日本原燃株式会社
再処理施設及び廃棄物管理施設
火山モニタリング結果に係る評価について

令和5年11月10日

原子力規制庁

図4 十和田のGNSS連続観測による比高変化(2003年~2023年3月)

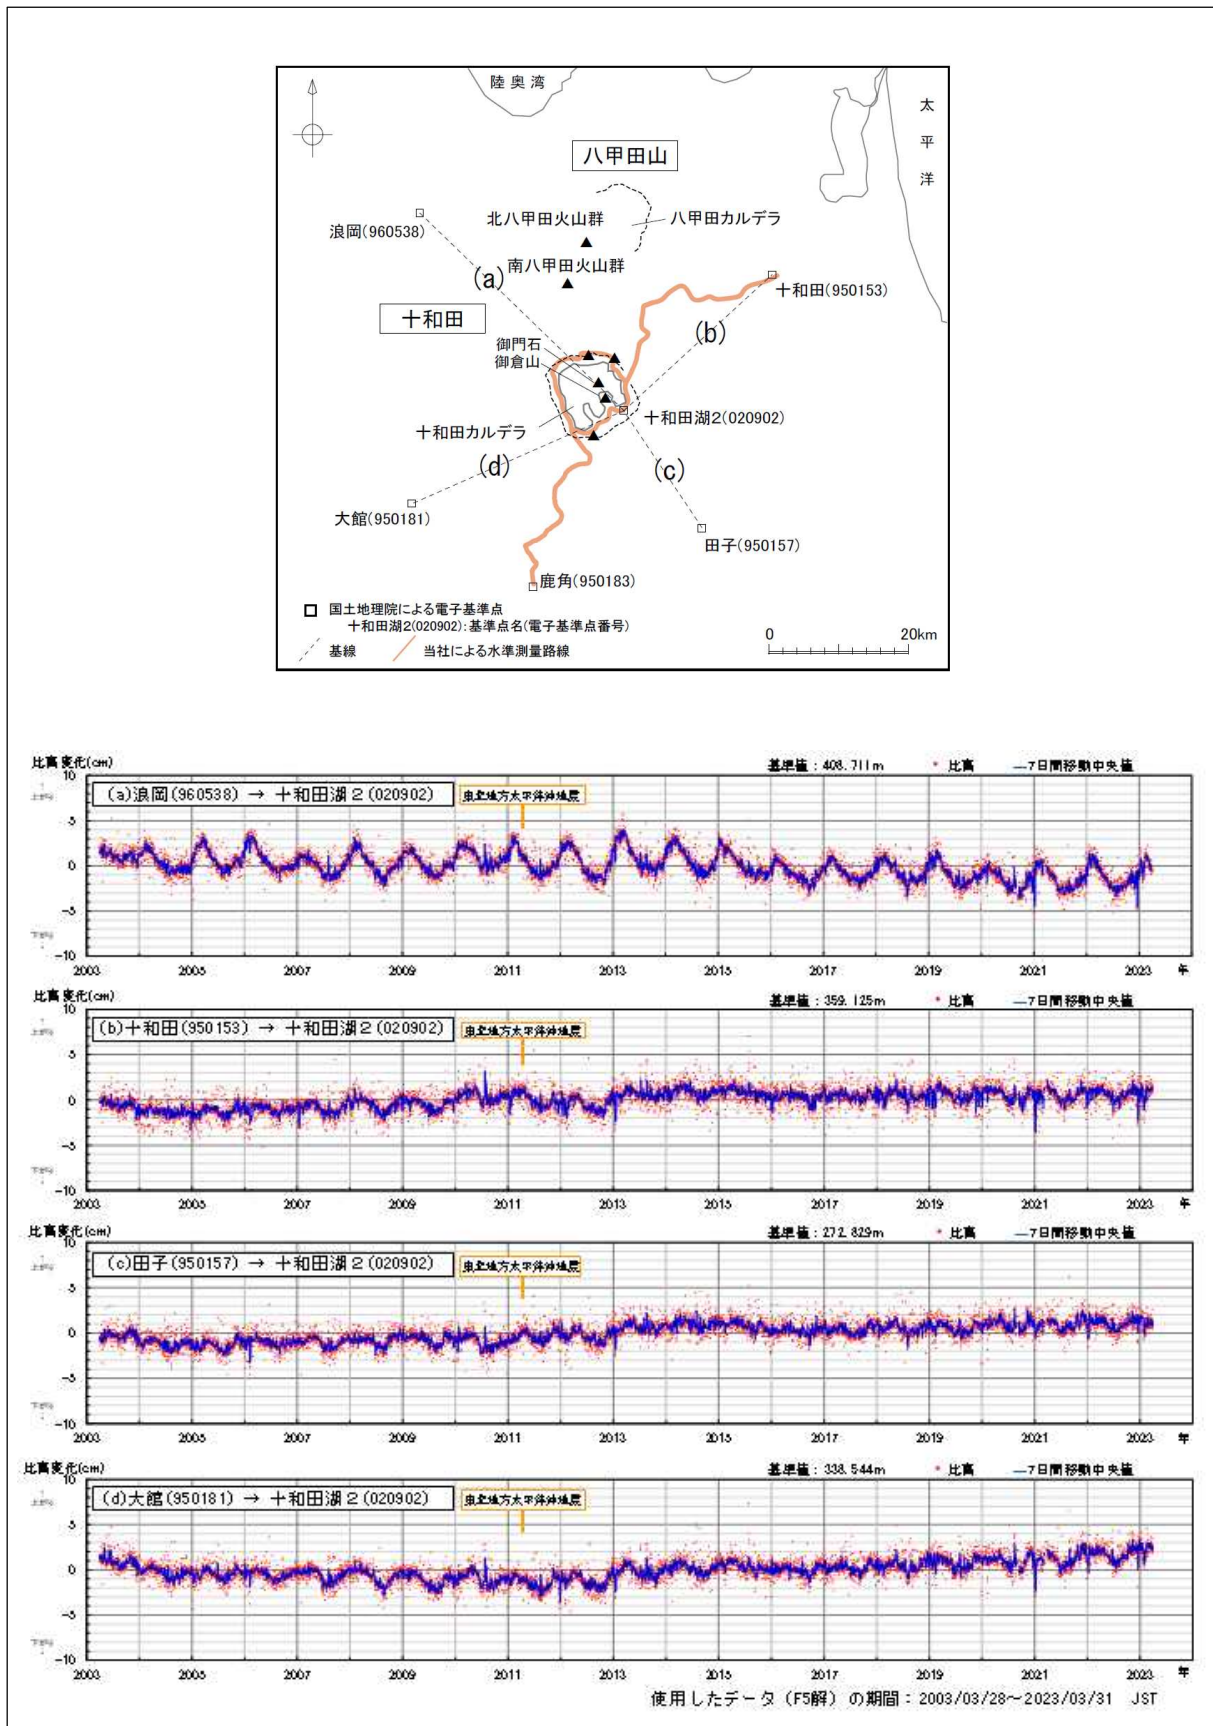
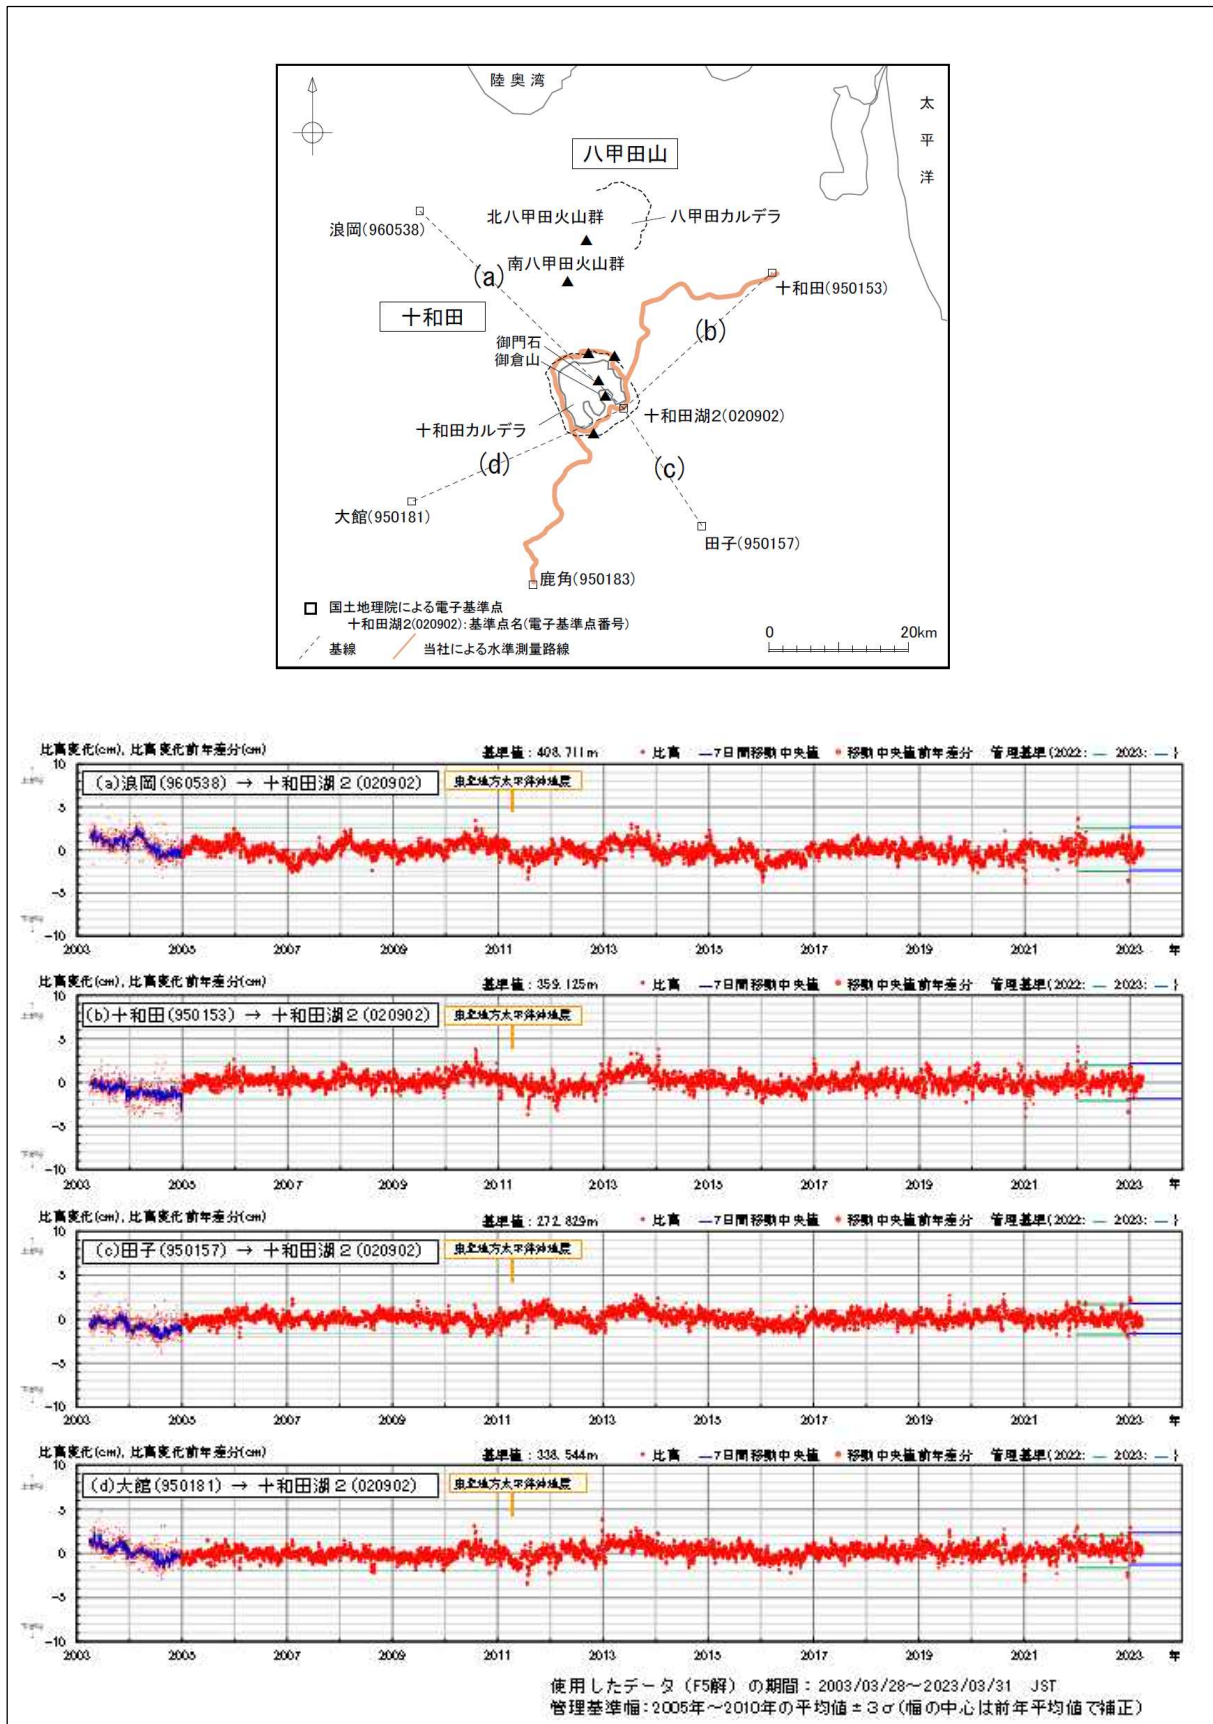
- ✓ 比高については、2011 年東北地方太平洋沖地震後の 2013 年に、電子基準点「十和田」、「田子」及び「大館」に対して、「十和田湖 2」がわずかに隆起する傾向が認められたが、2022 年度に隆起等の傾向は認められないこと（図 4 及び図 5）（添付資料、P12、14）。ただし、「浪岡」に対してわずかに沈降する傾向が継続しているとしている。

図6 十和田のGNSS連続観測による比高変化(7日間移動中央値の前年差分)
(2022年4月~2023年3月)

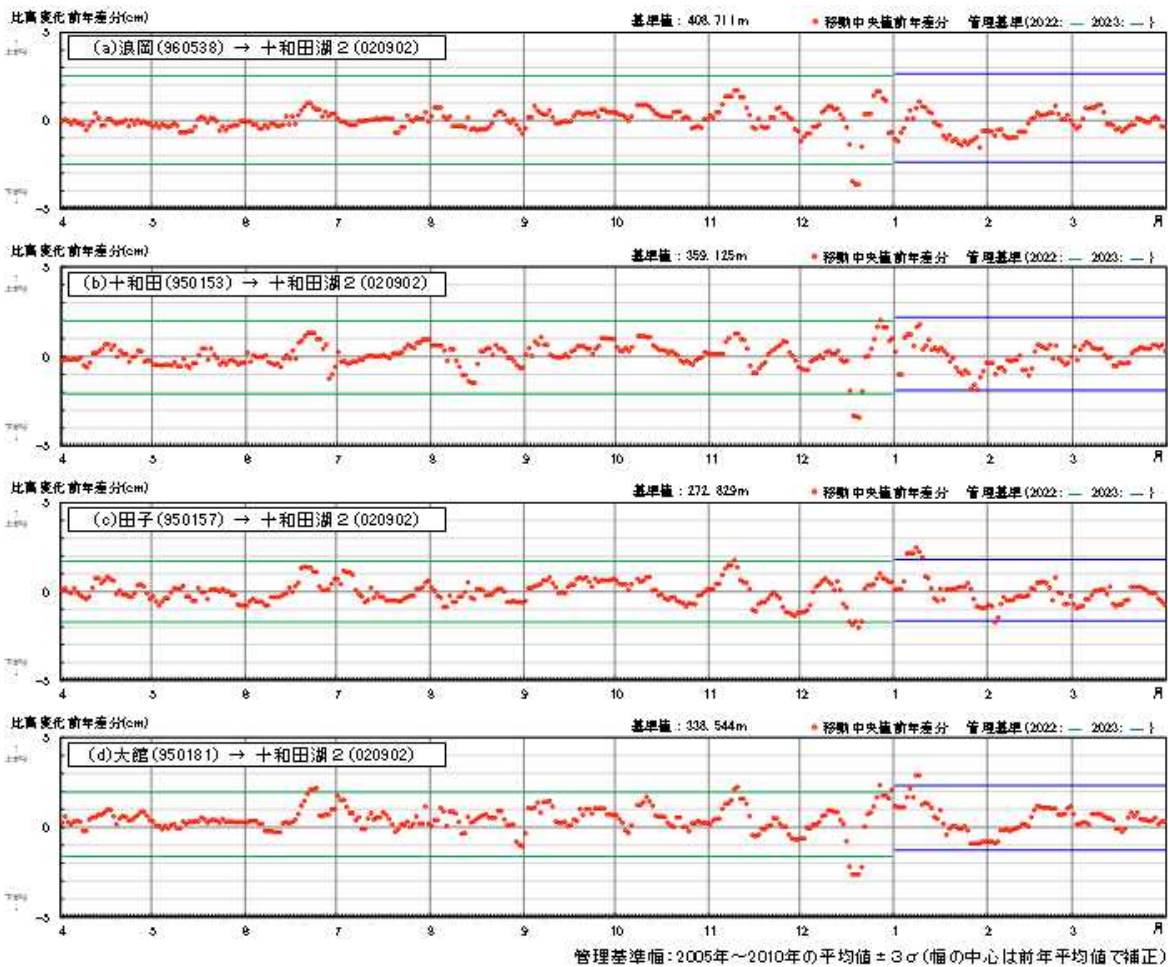
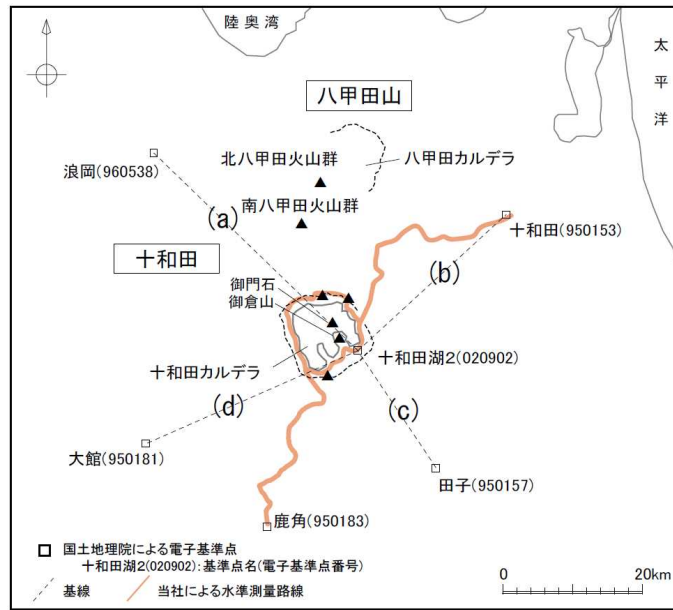
- ✓ 基線長については、2011 年東北地方太平洋沖地震時の変動とその後の余効変動に伴い、電子基準点「十和田湖 2」に対して、「浪岡」及び「田子」との間では伸び、「十和田」及び「大館」との間では縮みが継続していること（図 7 及び図 8）（添付資料、P16、18）。
 - ✓ 比高及び基線長ともに、日本原燃が自ら定めた判断基準を超過していないこと（図 6 及び図 9）（添付資料、P15、19）。

図10 十和田における地震活動(1997年1月~2023年3月)
 (図中の濃青色の○印及び濃赤色の×印は、2022年度に発生した通常地震及び低周波地震の位置をそれぞれ示している。)

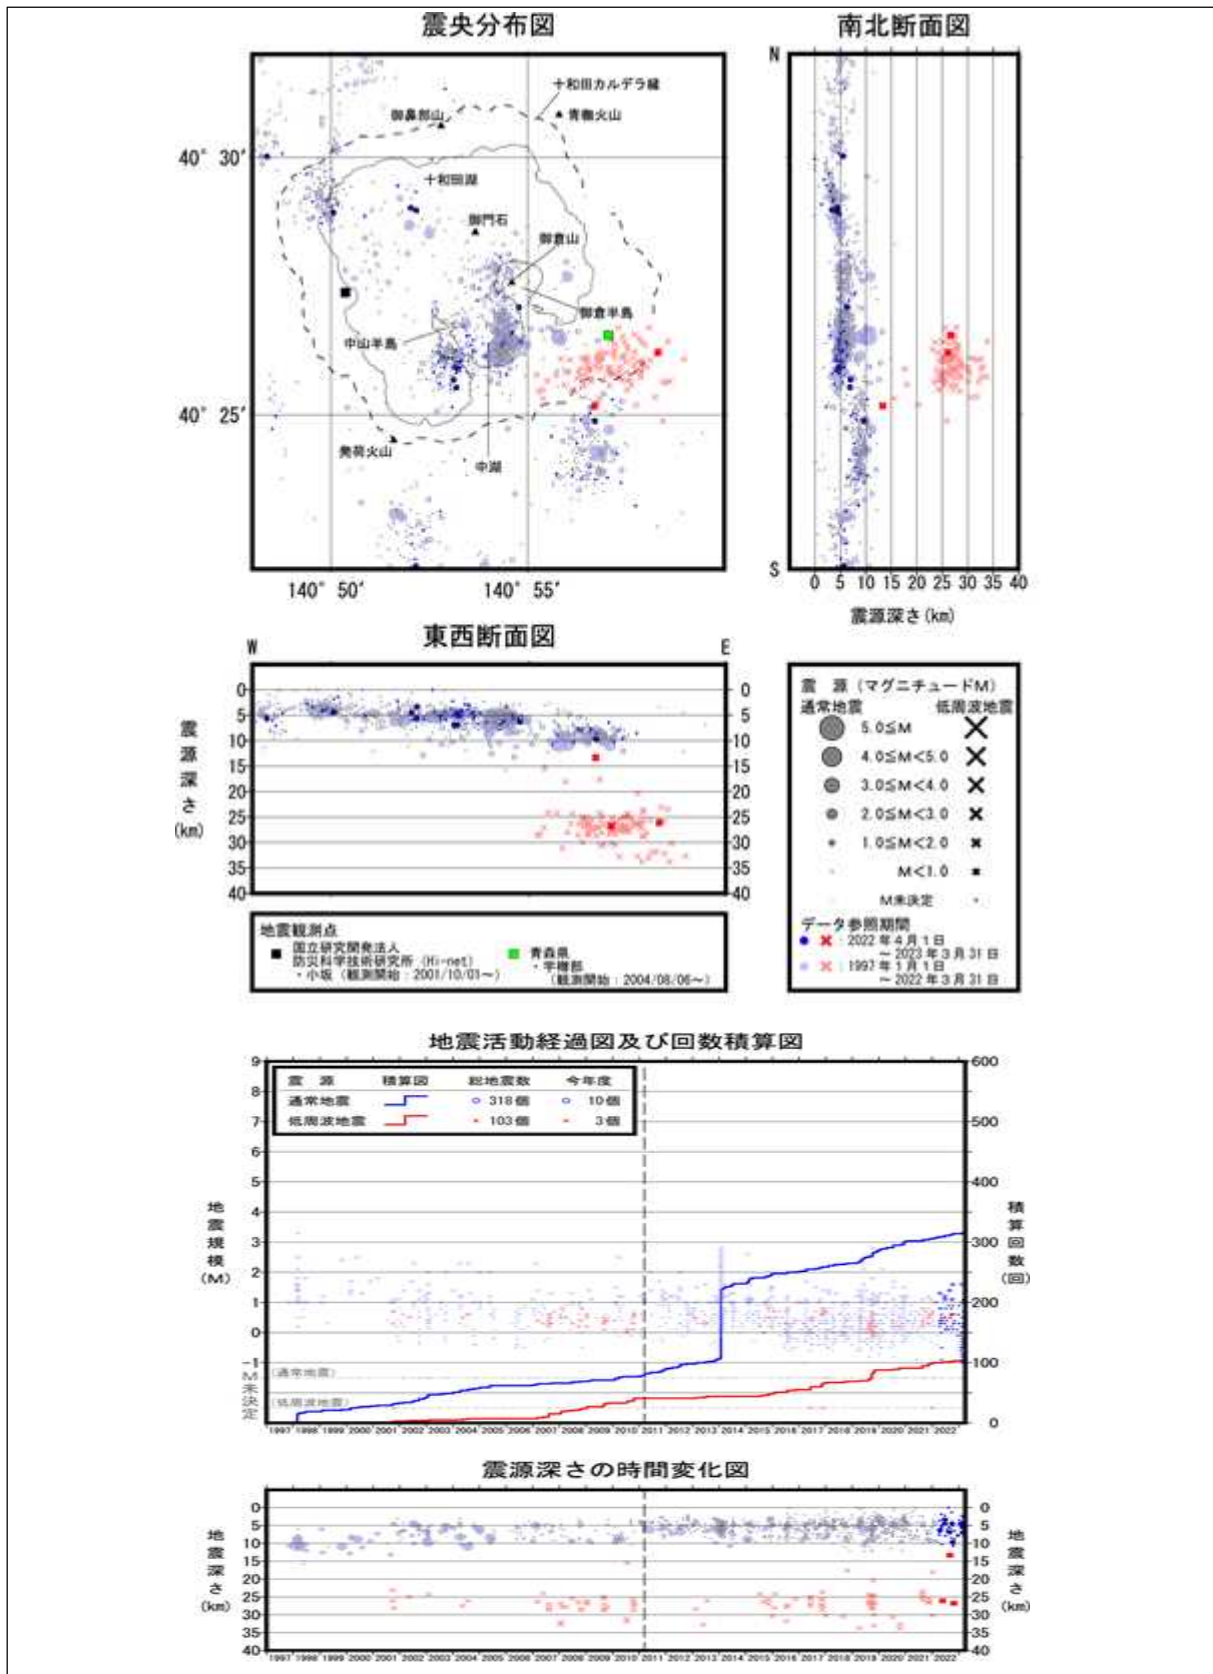
- ✓ 観測期間を通じて、中湖及びその周辺、並びにカルデラ南東縁～南東方及びカルデラ北西～北西方に震源を有する地震が観測され、M1 以上の通常の地震は深さ約 3km～約 10km、低周波地震はカルデラ南東縁付近の深さ約 24km～約 30km を中心に震源を有していること（図 10）（添付資料、P20、22）。

- ✓ 2022 年度では、M1 以上の通常の地震が 10 回、低周波地震が 3 回観測され、日本原燃が自ら定めた判断基準を超過していないこと（図 10 及び表 1）（添付資料、P20、22、23）。

- ・2022年度にはやや浅い領域で低周波地震が観測されている。今後、この低周波地震の回数が増えるなど、注視しておく必要がある。
